Rapport de contrôle d'installations électriques à basse et à très basse tension

RÉF. 106/2024/53719/01:2

DATE DU CONTRÔLE 05/02/2024 AGENT VISITEUR Xavier Lepage
 ADRESSE DU CONTRÔLE Chemin des Carrières 16 - 4950 Waimes TYPE DE CONTRÔLE Visite de contrôle vente ancienne installation (8.4.2.)

Croquis de position élémentaire et descriptif sommaire des tableaux

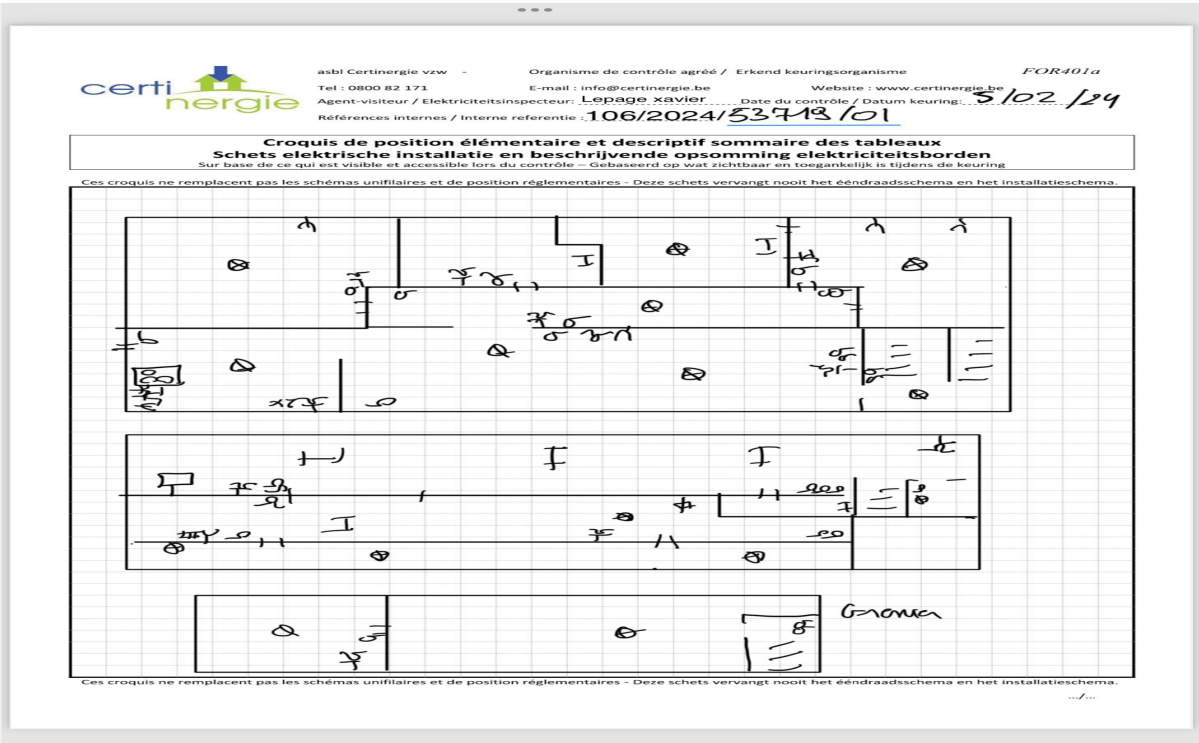
Le ou les socles de prise en défaut sont localisés dans la cuisine - le salon - la salle à manger
